## Dringender Sicherheitshinweis

**Betreff:** Austausch der Liko® Multirall™ 200 Q-Link Bandarretierung

**FSCA-ID:** MOD1322

**Aktionstyp:** Gerätemodifikation

Korrekte und inkorrekte Anbringung der Q-Link Bandarretierung von Multirall 200 am S65-Fahrwagen-Haken

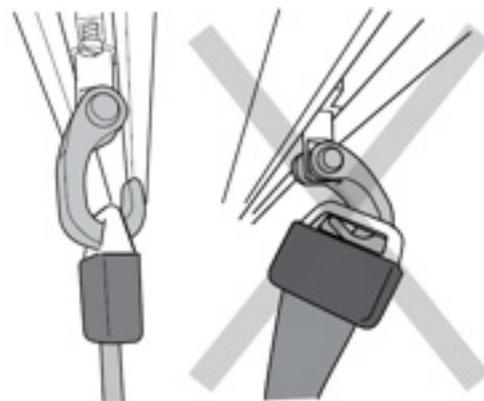
Hillrom erhält nach wie vor Beschwerden über Vorfälle, bei denen die Multirall Q-Link Bandarretierung vom Benutzer nicht korrekt am Haken des S65-Fahrwagens befestigt wurde (Abbildungen unten). Dies kann dazu führen, dass sich der Multirall Lifter vom Schienensystem löst, was sowohl zu einem Sturz des Liftermotors als auch des Pflegebedürftigen führen kann. Allen Kunden des Multirall 200 wurde im Jahr 2017 ein Hinweis mit einer Ergänzung der Gebrauchsanweisung (MOD1267) weitergeleitet. Seitdem sind weitere Beschwerden über schwerwiegende Vorfälle aufgrund dieses Gebrauchsfehlers bei Hillrom eingegangen.

Die Q-Link II Bandarreterierungs-Konstruktion

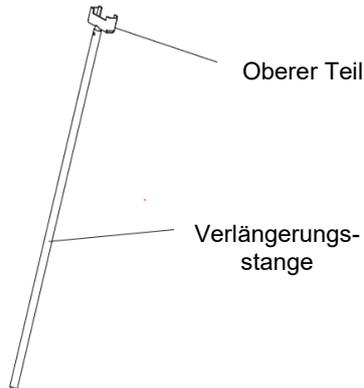
Die Q-Link II Bandarreterierung (Abbildung unten) wurde beim Multirall Deckenlifter eingeführt, um Probleme bei der Anwendung der Q-Link Bandarreterierung am S65-Fahrwagen-Haken zu beheben, insbesondere beim Anbringen der Q-Link Bandarreterierung auf Bodenhöhe mit dem Verlängerungsarm (Abbildung unten). Der Q-Link II verfügt über eine größere Öffnung, die beim Anbringen des Hakens eine verbesserte Übersicht ermöglicht. Die Rollfunktion der Q-Link II Bandarreterierung erleichtert das Anbringen am S65-Fahrwagen-Haken.

Hillrom ersetzt den Q-Link bei den Multirall-Systemen durch Q-Link II, um den Bedienkomfort zu verbessern und potenzielle Risiken für Pflegebedürftige oder Pflegekräfte zu minimieren.
